COMUNE DI PADERNO DUGNANO (MI)

**PROGETTO DI FATTIBILITÀ TECNICO-ECONOMICA  
PARCO DELL'ACQUA**

**NOTA INTEGRATIVA**

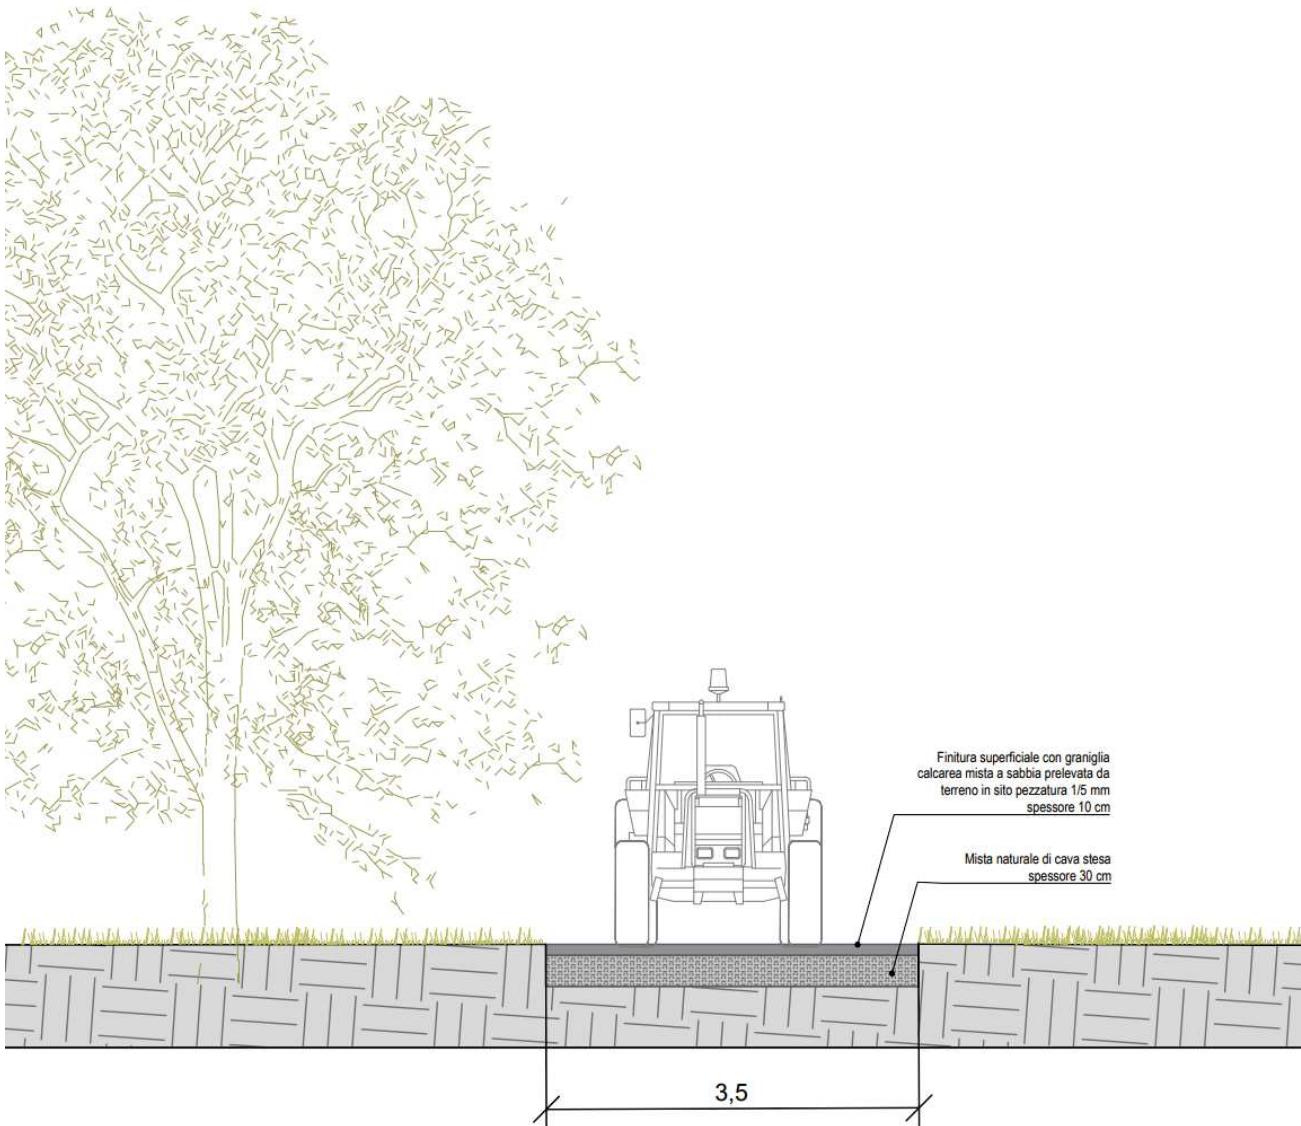
Nella fase di progettazione esecutiva il progetto verrà integrato con la realizzazione di un nuovo percorso di accesso alle particelle intercluse. In ottemperanza alle richieste pervenute, il nuovo tracciato — con una larghezza utile di 3,5 m — si distaccherà dal percorso principale di accesso al

parco, garantendo un collegamento dedicato e adeguatamente dimensionato al transito dei mezzi agricoli diretti alle proprietà interessate. L’intervento è finalizzato a migliorare l’accessibilità fondiaria senza interferire con la fruizione pubblica del parco.

Facendo riferimento alla Figura 1, le principali lavorazioni previste sono:

1. Adeguamento della sezione del percorso di accesso alla fitodepurazione, ampliandola fino a 3,5 m per consentire la manovrabilità dei mezzi agricoli e uniformare l’intera sezione di transito. L’ampliamento verrà fatto su tutto il tratto che va da Via Paisiello all’area di fitodepurazione
2. Realizzazione di un nuovo tratto di collegamento tra il percorso di accesso alla fitodepurazione e il limite sud dell’area, così da definire un accesso diretto e funzionale alle particelle intercluse.
3. Rimozione di un elemento arboreo del filare perimetrale, intervento puntuale necessario per garantire la piena accessibilità del tracciato
